**Avis délibéré de la Mission Régionale d'Autorité environnementale  
de Nouvelle-Aquitaine  
relatif au projet de parc photovoltaïque au lieu-dit Puy de la  
Bessade dans les communes d'Égletons et de Darnets (19)**

n°MRAe 2024 APNA58

dossier P-2024-15402

**Localisation du projet :** Communes d'Égletons et de Darnets (19)  
**Maître(s) d'ouvrage(s) :** Société Engie Green  
**Avis émis à la demande de l'Autorité décisionnaire :** Préfet de la Corrèze  
**En date du :** 30 janvier 2024  
**Dans le cadre de la procédure d'autorisation :** Permis de construire  
L'Agence régionale de santé et le préfet de département au titre de ses attributions dans le domaine de l'environnement ayant été consultés.

Plan de masse – extrait du permis de construire page 9

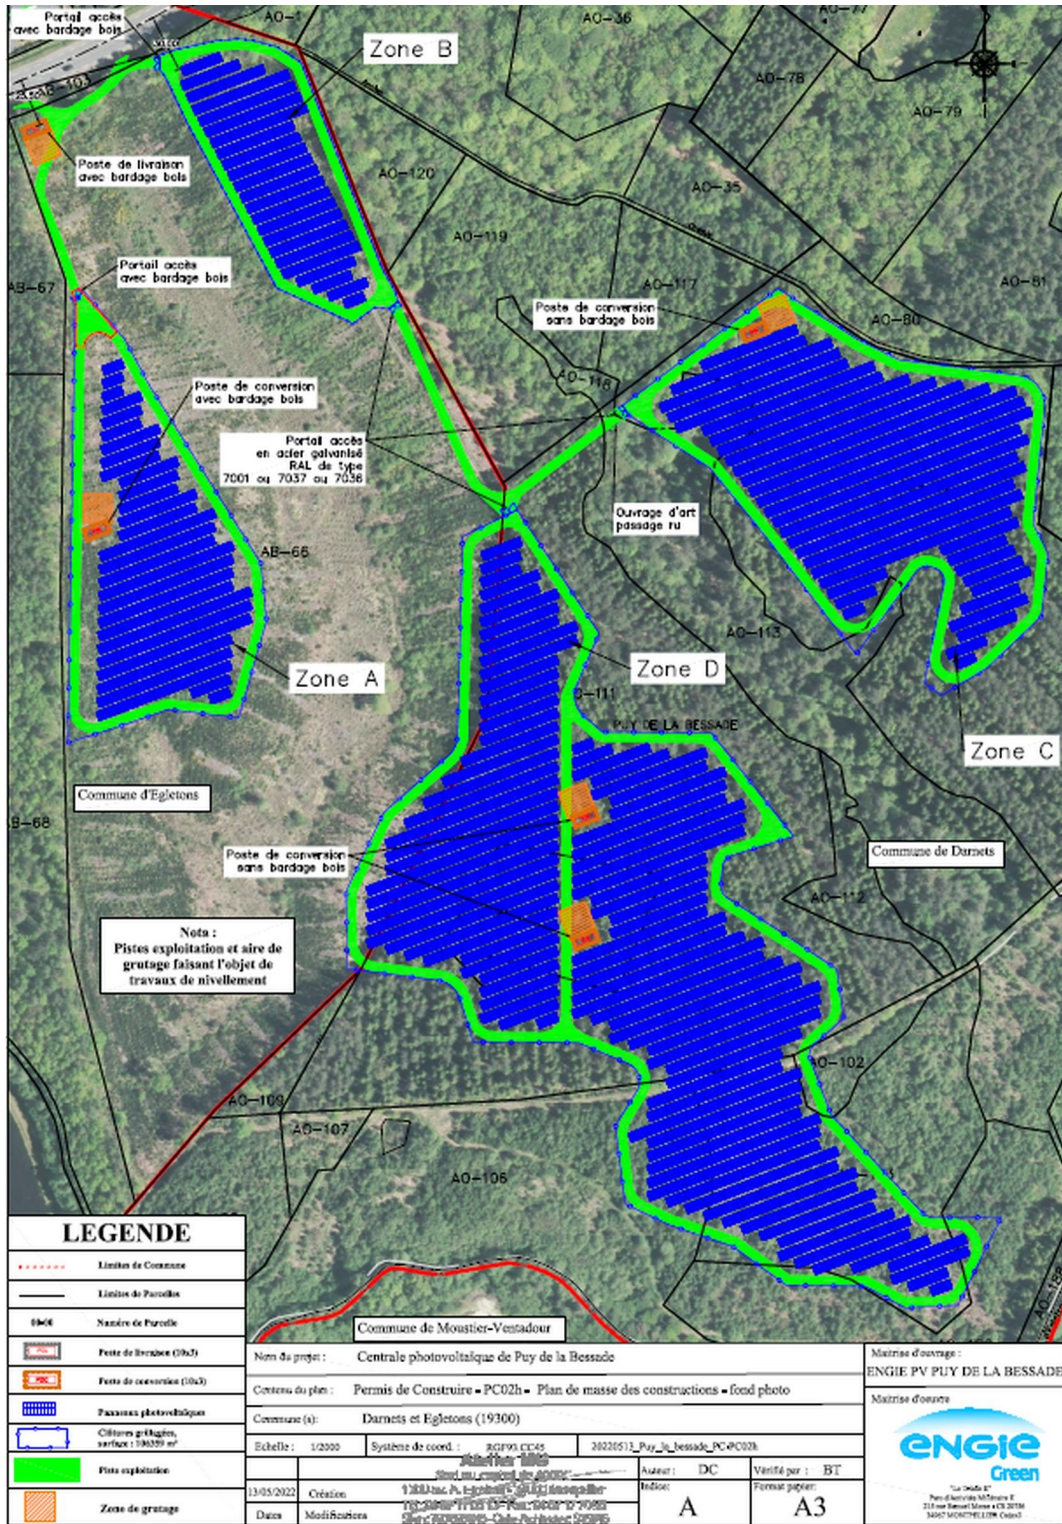
**La MRAe recommande d'apporter des précisions sur l'aménagement des pourtours des quatre secteurs équipés de panneaux, en permettant de visualiser les emprises des différents dispositifs prévus (piste circulaire d'exploitation, clôture grillagée, bande externe de défense incendie, lisière pluristratifiée), ce que ne permettent pas à ce stade les documents graphiques présentés.**

Figure 36 : Schéma en coupe transversale d'une lisière pluristratifiée.

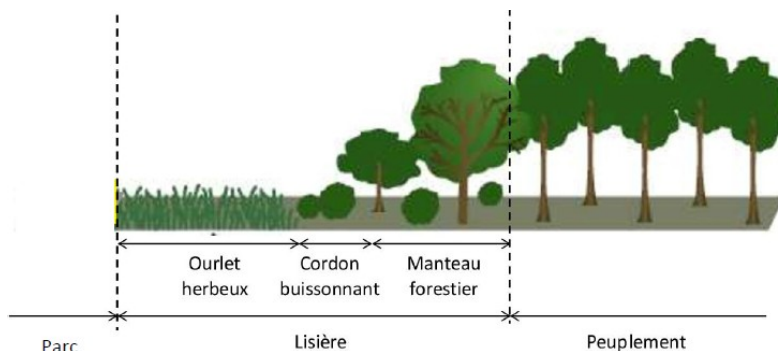
Le projet prévoit par ailleurs des lisières végétales sous forme de bandes de 30 mètres qui ceinturent les secteurs du parc afin de limiter l'ombrage des peuplements forestiers (figure 36 de l'étude d'impact page 381).

**Elle rappelle que les obligations légales de débroussaillage ( OLD) imposées au-delà du périmètre clôturé du parc font partie intégrante du projet et que leur impact doit être correctement pris en compte au titre du projet.**
